Objet : Rapport de contrôle de fonctionnement et d'entretien de votre dispositif d'Assainissement Non Collectif.

**VERIFICATION DU BON FONCTIONNEMENT ET DE L'ENTRETIEN  
D'UNE INSTALLATION D'ASSAINISSEMENT NON COLLECTIF  
RAPPORT DE VISITE A CONSERVER**

Identifiant du dossier : **611594**

### > Schéma de l'installation

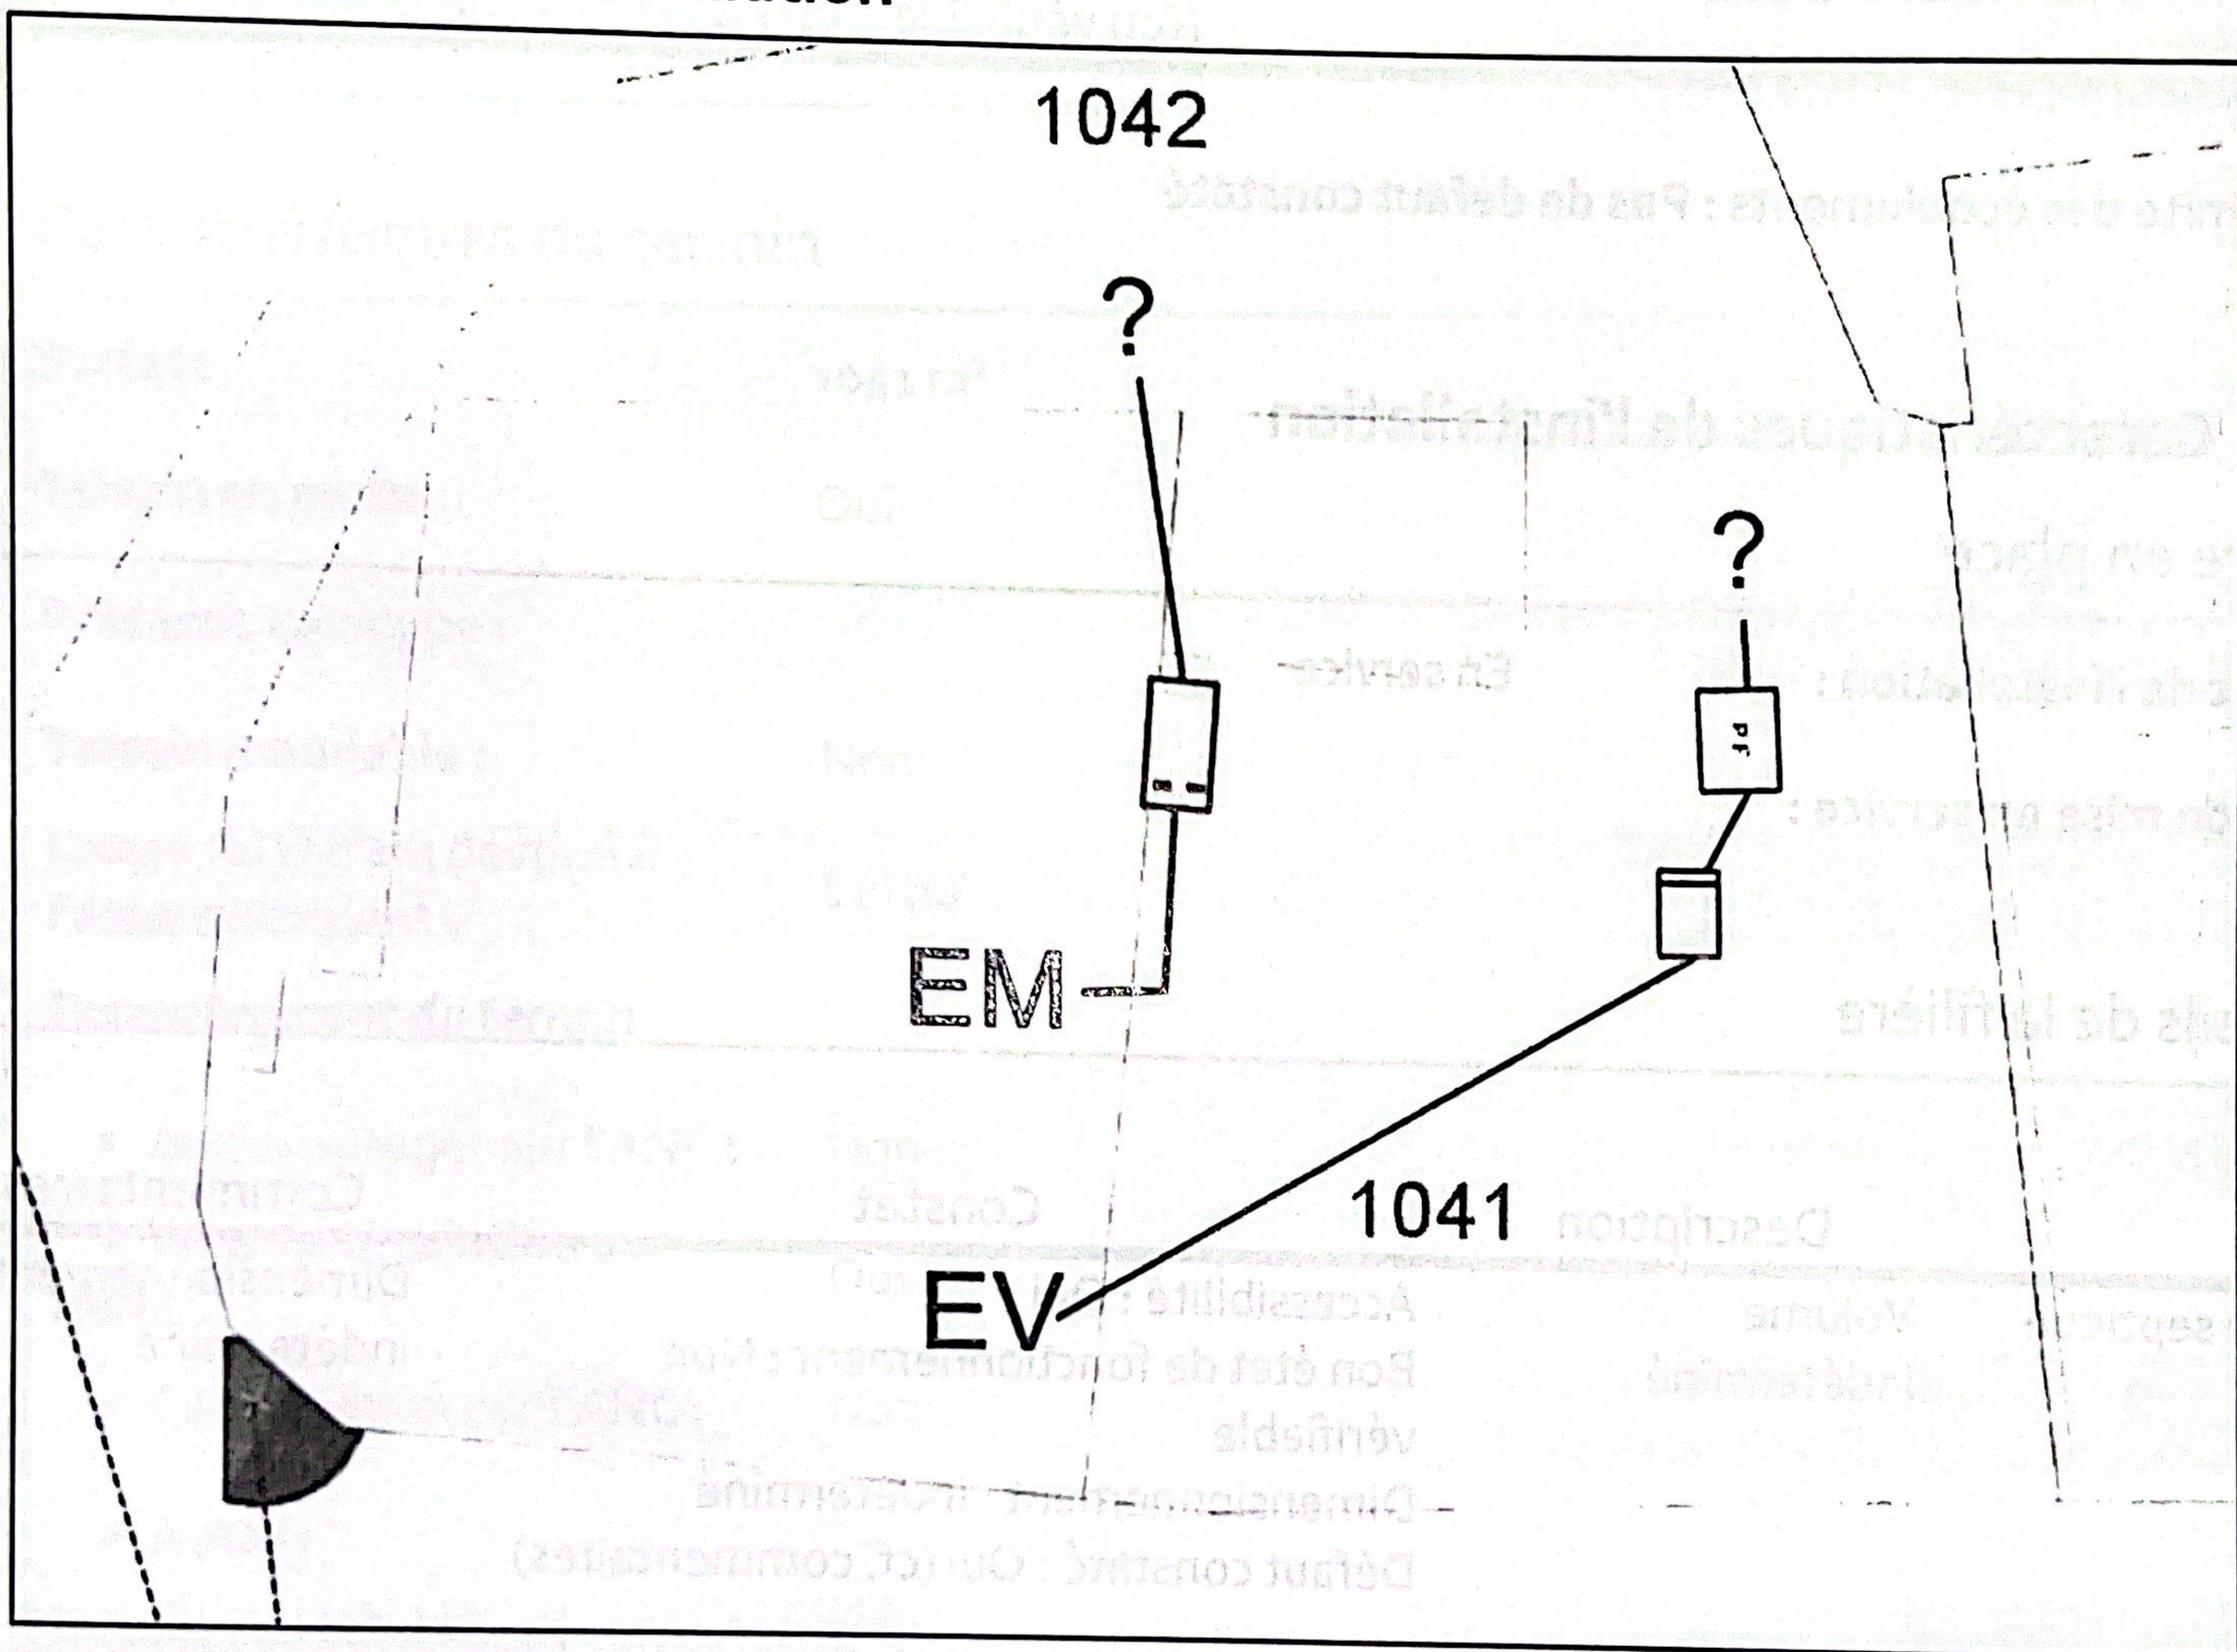
Description	Constat	Commentaires
Fosse septique Volume indéterminé	Accessibilité : Oui Bon état de fonctionnement : Non vérifiable Dimensionnement : Indéterminé Défaut constaté : Oui (cf. commentaires)	Dimensionnement indéterminé
Dégraisseur Volume indéterminé	Accessibilité : Oui Bon état de fonctionnement : Oui Dimensionnement : Indéterminé Défaut constaté : Oui (cf. commentaires)	Dimensionnement indéterminé
Epurateur à cheminement lent Volume indéterminé	Accessibilité : Oui Bon état de fonctionnement : Non Dimensionnement : Indéterminé Défaut constaté : Oui (cf. commentaires)	Dimensionnement indéterminé Mauvaise évacuation (l'ouvrage est en charge)

Rejet indéterminé

Rejet d'eaux issues d'un pré-traitement

Accessibilité : Non  
Bon état de fonctionnement : Non vérifiable  
Dimensionnement : Indéterminé  
Défaut constaté : Oui (cf. commentaires)

Rejet non réglementaire

Mettre en place un dispositif d'assainissement non collectif réglementaire au dimensionnement adapté.

Travaux nécessaires pour la mise en conformité : mettre en place un dispositif d'assainissement non collectif réglementaire au dimensionnement adapté.
